Dijkverbetering Tweede Bathpolder, Stroodorpepolder en Roelshoek [40/41]

Erratum

Ontwerpnota
PZDT-R-06383 ontw

Erratum bij ontwerpnota dijkverbetering Tweede Bathpolder, Stroodorpepolder en Roelshoek [40/41]

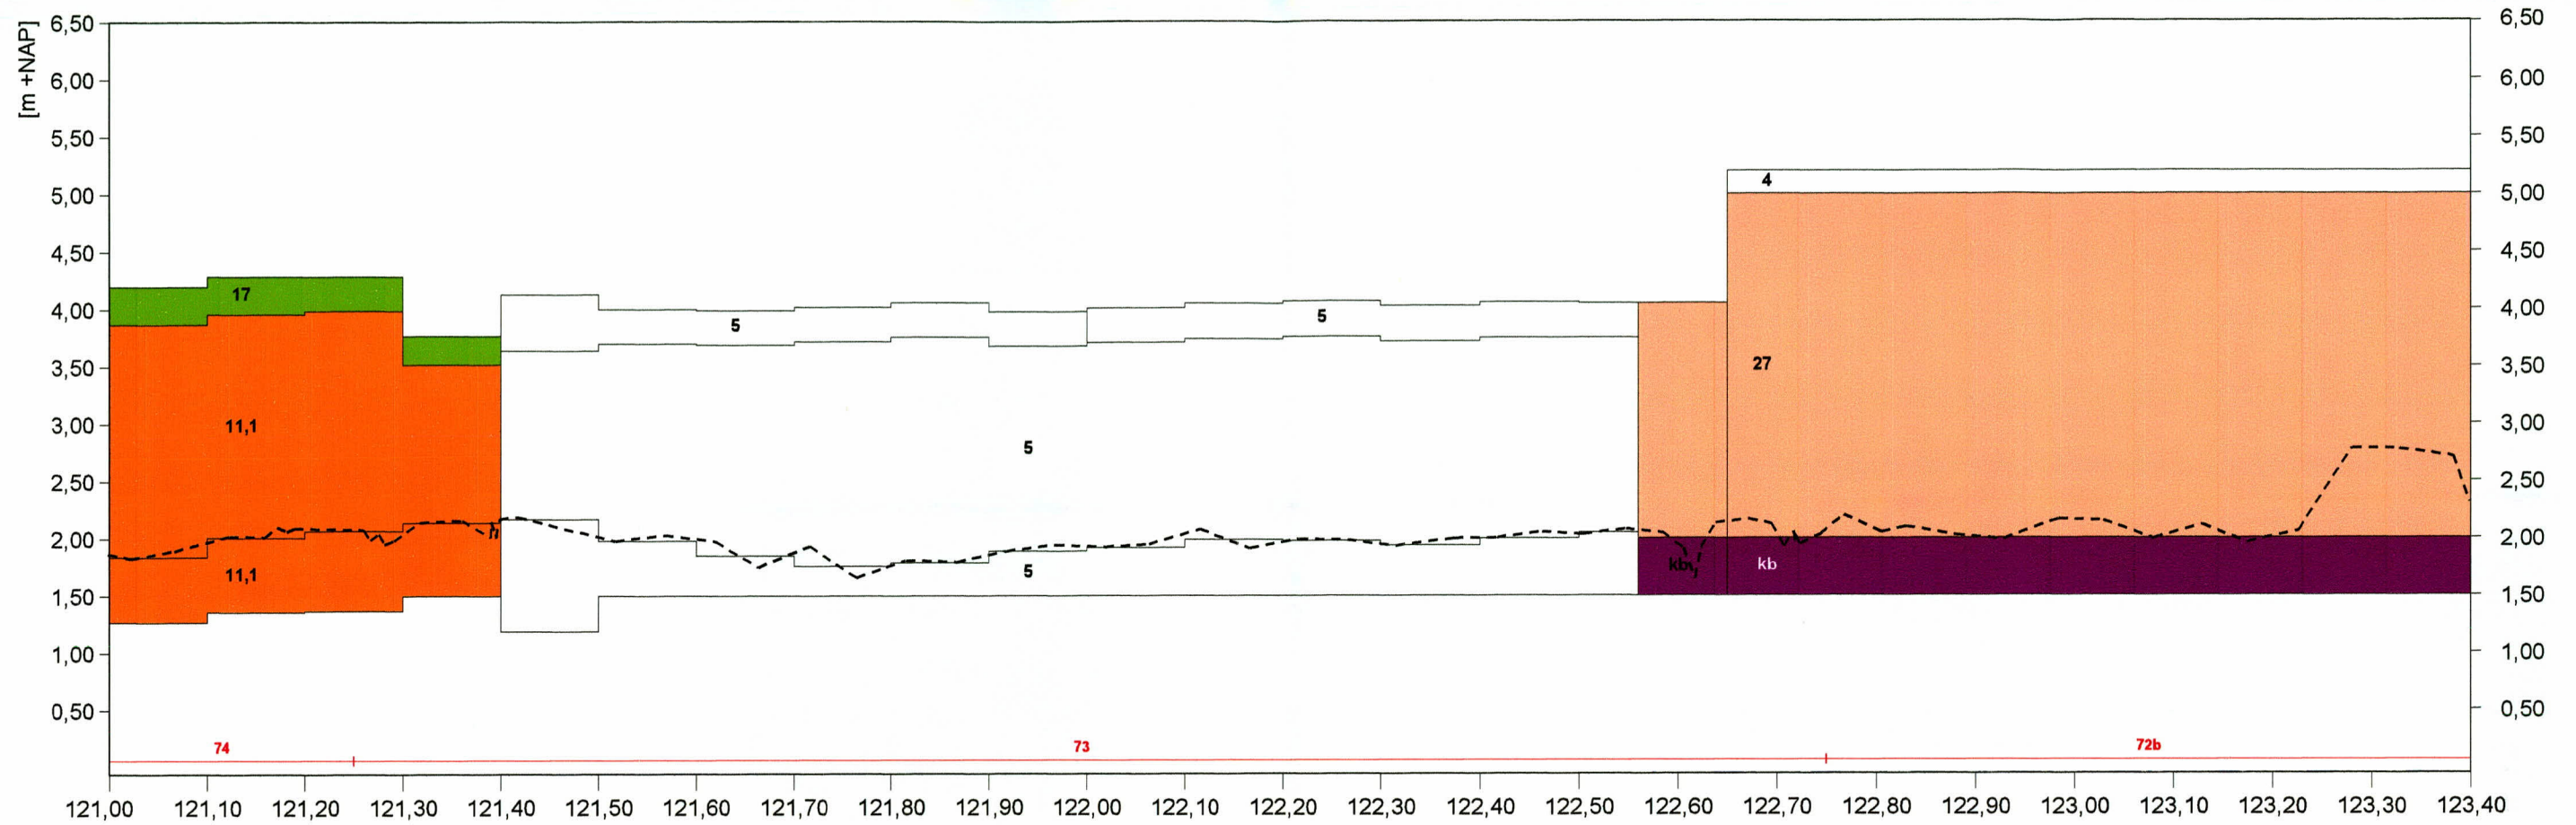
Het eindoordeel van de toetsingen, weergegeven in Figuur 3, luidt als volgt:

- De bekleding van basalt van dp 1226 (- 40 m) tot dp 1227 is afgekeurd.
- De Fixstone bekleding van dp 1226 (- 40 m) tot dp 1227 is afgekeurd.

Dwarsprofiel 1 nieuw Van dp1226-40m tot dp1236 Tussen dp1234-dp1236 teenhoogte NAP +1.50

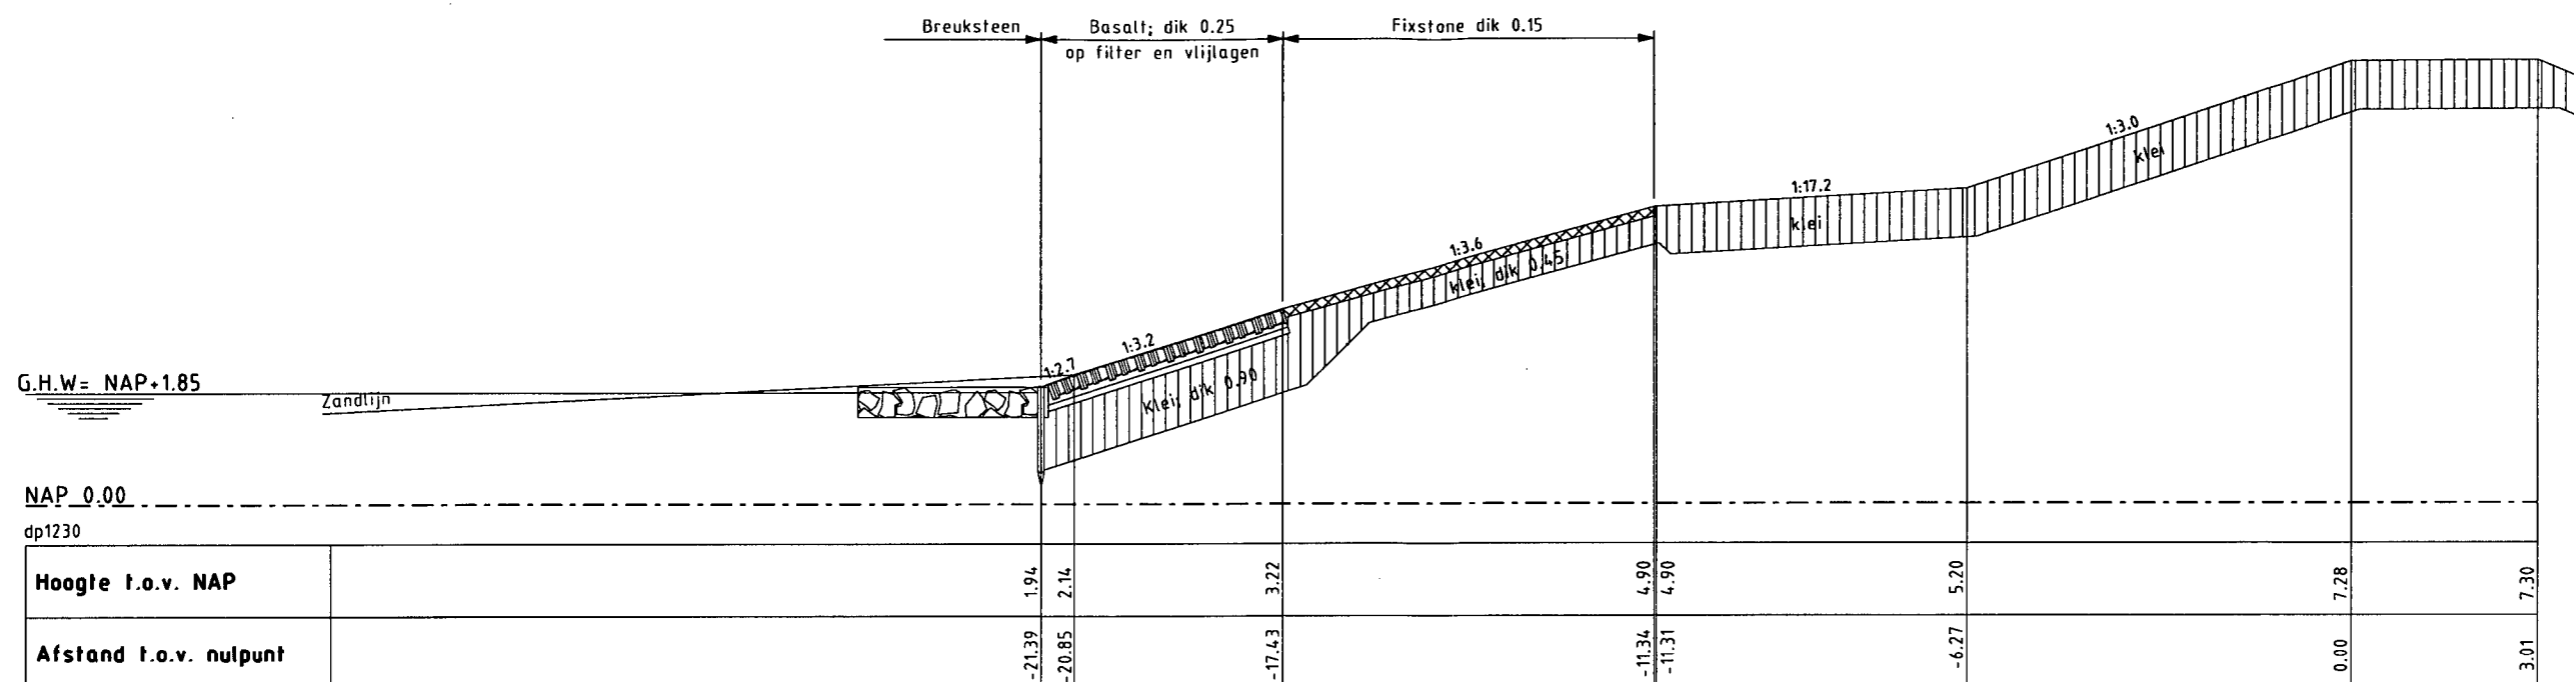
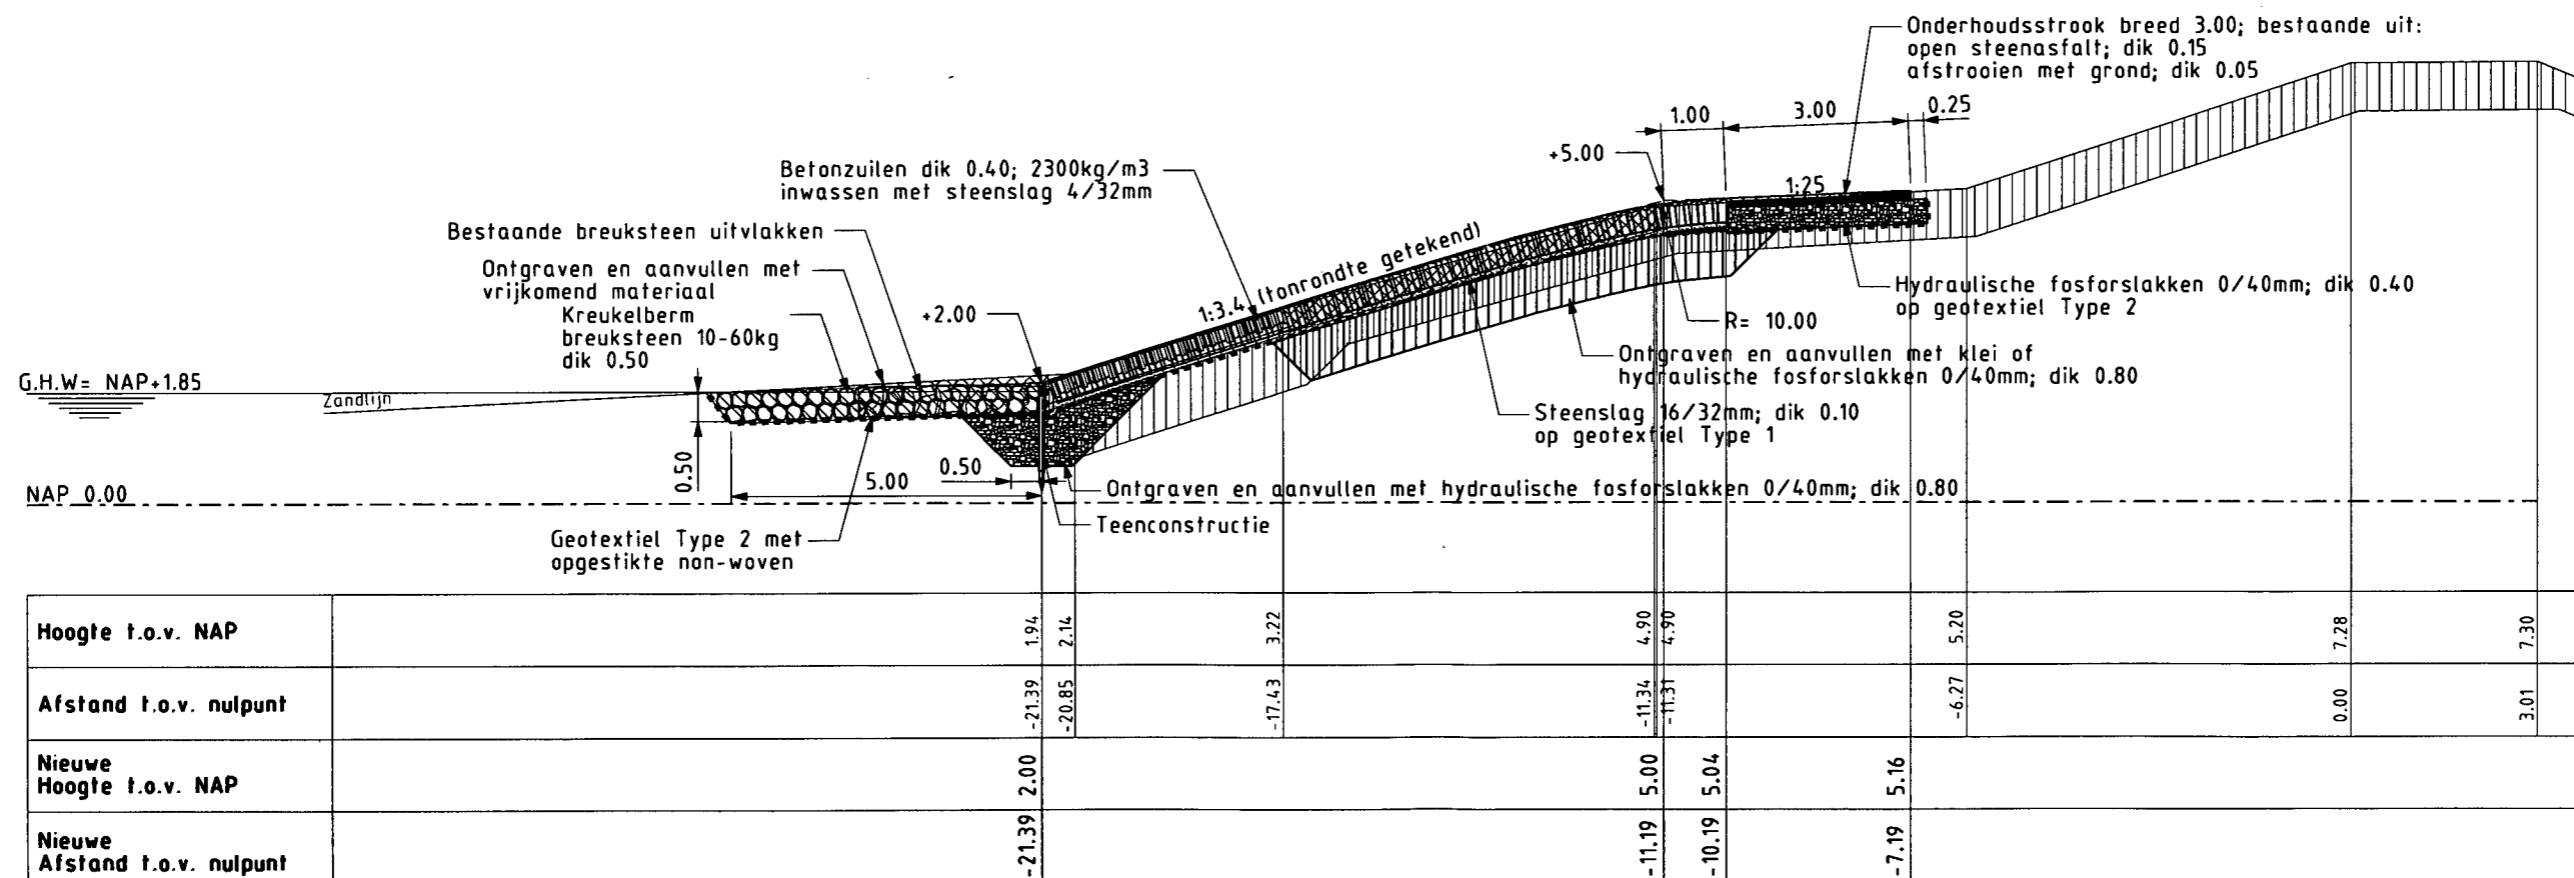
Van dp 1227 naar dp 1226 verloopt de helling van het talud van 1 : 3,4 naar 1 : 3,9. Een berekening van de benodigde zuilen is bijgevoegd in bijlage 2. Omdat het hier om een klein vak gaat waarin de taludhelling verloopt wordt er gekozen om hetzelfde type zuil toe te passen als in het aansluitende gebied, zie tabel 3. Een vooraanzicht van de nieuwe bekleding is weergegeven in Figuur 4. Het bijbehorende dwarsprofiel is weergegeven in Figuur 5.

Aandachtspunt voor de uitvoering is het verloop van dp 1227 naar de bestaande bekleding van Fixstone bij dp 1226 (- 40 m) die gehandhaafd blijft.

RVW vak	Locatie [dp]	Helling [1:]	Betonzuilen 2300 kg/m ³ [m]
72b	1227 - 1236	3,4	0,40
73	1226 (- 40 m) - 1227	3,9	0,40
